Mission régionale d'autorité environnementale

**Avis délibéré de la mission régionale d'autorité
environnementale sur la zone d'aménagement concerté
(Zac) de Parilly par la métropole de Lyon sur la commune
de Bron (69)**

Avis n° 2023-ARA-AP-1610

Avis délibéré le 28 décembre 2023

Figure 2: Plan guide de la Zac (Source : dossier)

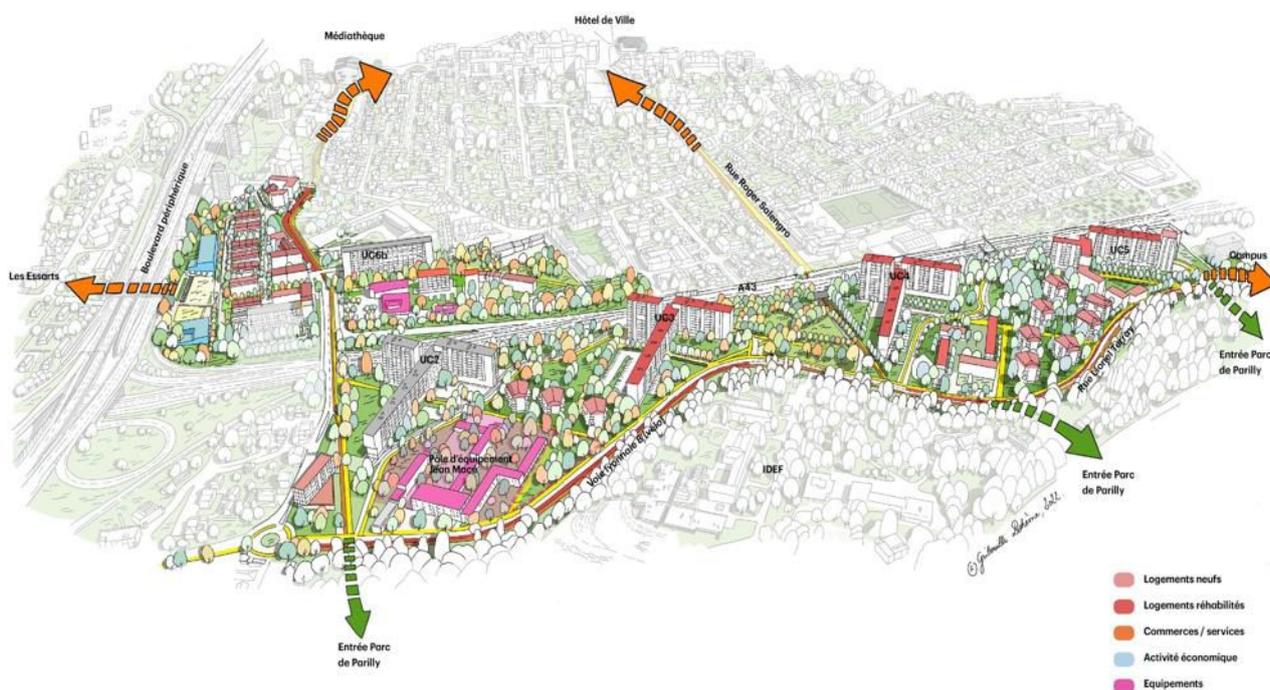
D'une manière générale, la partie de l'étude d'impact consacrée à la description de la localisation et des caractéristiques physiques de l'ensemble du projet ne répond que partiellement aux éléments attendus par l'article R.122-5 II 2° du code de l'environnement. Il conviendrait de fournir dans la partie de l'étude d'impact consacrée à la présentation du projet :

- une description des principales caractéristiques de la phase opérationnelle du projet relatives aux besoins en énergie, à la nature et les quantités des matériaux et des ressources naturelles utilisés à l'échelle du projet global ;
- une estimation des quantités de déchets¹² et résidus et émissions produits par le projet global, en matière de pollution de l'eau, sol, air, chaleur, bruit, etc ;

L'Autorité environnementale recommande de compléter la présentation du projet, en précisant les besoins en énergie, la nature et les quantités des matériaux et les ressources naturelles utilisés à l'échelle du projet dans son ensemble ainsi que l'estimation des quantités de déchets et résidus et émissions produits.

Figure 3: Bruit routier sur le site en Lden (24h) d'après le PPBE de la Métropole du Grand Lyon (2021-2024) page 122 EI

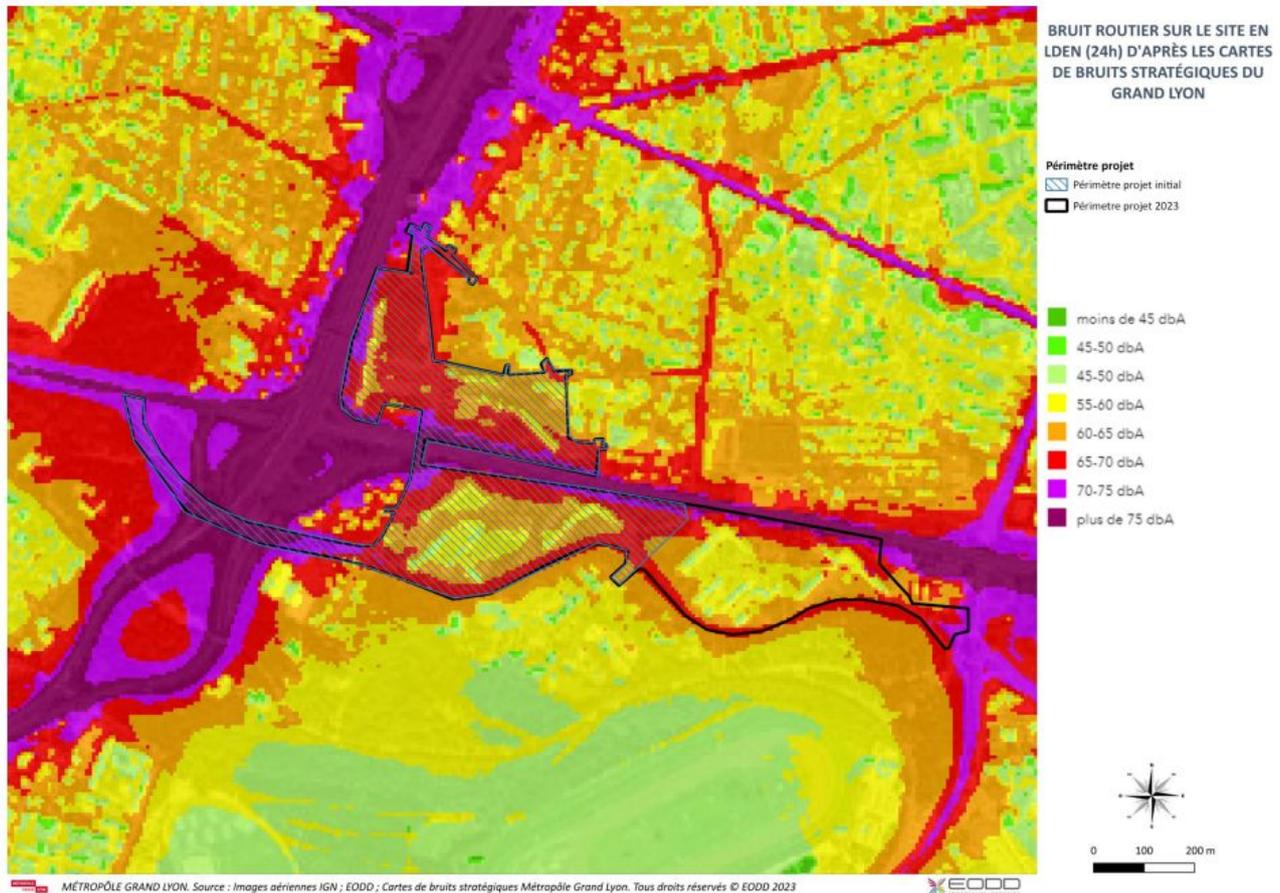
En ce qui concerne les nuisances sonores, des campagnes ont été réalisées sur site en 2019, puis en 2023 pour prendre en compte le nouveau périmètre de la Zac. S'agissant des mesures visant à réduire le bruit vécu par les usagers du site, elles demeurent à ce stade très théoriques. En effet, en complément du merlon acoustique d'une hauteur de 7 mètres qui sera réalisé²³, il est précisé

que des façades de bâtiments feront l'objet de traitement particulier sans déterminer précisément les bâtiments concernés par ce dispositif. Cette imprécision ne permet pas de garantir la mise en œuvre effective de cette mesure. De même, il est également fait référence à un renforcement de l'isolement des parois internes en raison de la présence des axes routiers, mais pas de la prise en compte des nuisances sonores potentielles dues aux équipements voisins. Ce point mérite également d'être complété.

- **en matière de réduction des nuisances sonores :**
 - **de préciser les bâtiments qui feront l'objet de mesures de réduction du bruit à partir d'un schéma les identifiant ;**

- **de prendre en compte dans l'analyse des incidences des équipements qui se trouveront à proximité des habitations ;**
 - **de fournir les résultats de l'étude de dimensionnement de la protection acoustique, incluant des simulations des niveaux de bruits atteints selon les hypothèses de circulations actuelles et futures, de préciser l'emplacement des murs acoustiques et de proposer si nécessaire des solutions complémentaires pour ne pas dépasser les valeurs limites recommandées par l'OMS.**
